Opinia Nr 009343

w budynku przy ul. Oreszkowej m. 6/7 w Wałbrzychu  
dotycząca urządzeń grzewczo-kominowych używanych przez MZB Sp. z o.o.  
BOK Nowe Miasto

Opinia Nr 009348

w budynku przy ul. Asnyka nr 2A/F w Wałbrzychu  
dotycząca urządzeń grzewczo-kominowych używanych przez MZB Sp. z o.o.  
BOIL Nowe Miasto

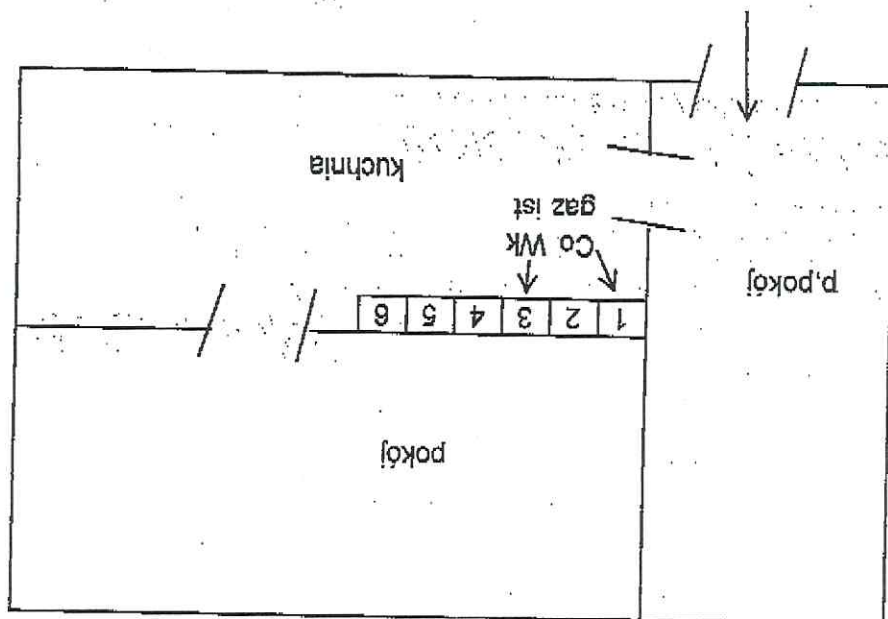
Prosiot gazowy z ziem. komora spalania  
(kondens) podłączyć do przewodu nr 1  
zgodnie z wymogami producenta.  
Wentylację wywiewną kuchenki przewód nr 3.

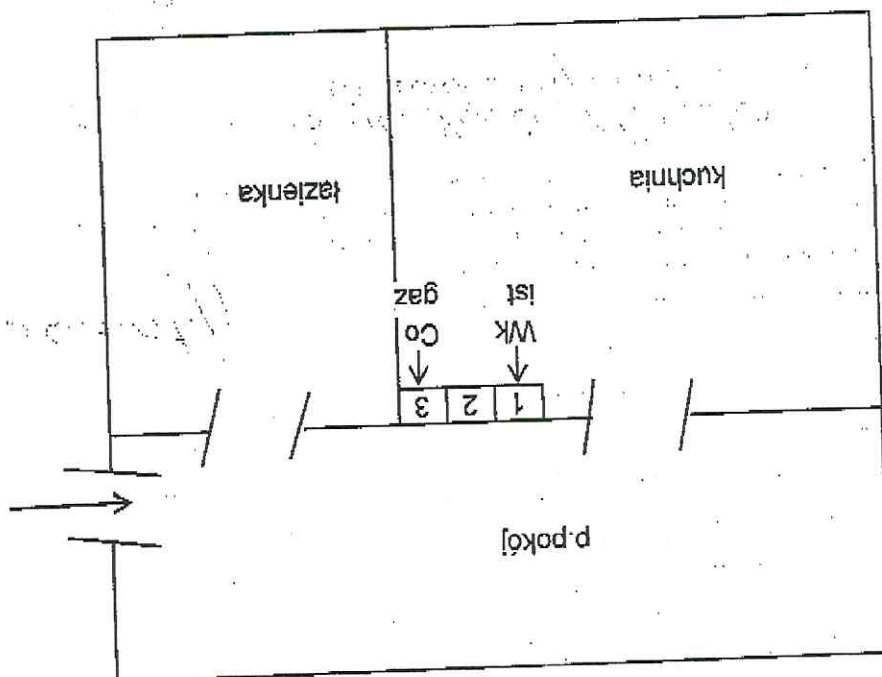
Wyciąg z zaskarżenia z zaskarżenia kominy spoleknie  
(kondens) podłączyć do przewodu w 3 z podnie z  
wymagani producenta.  
Wentylacja mechaniczna kuchenii przewód w 1.
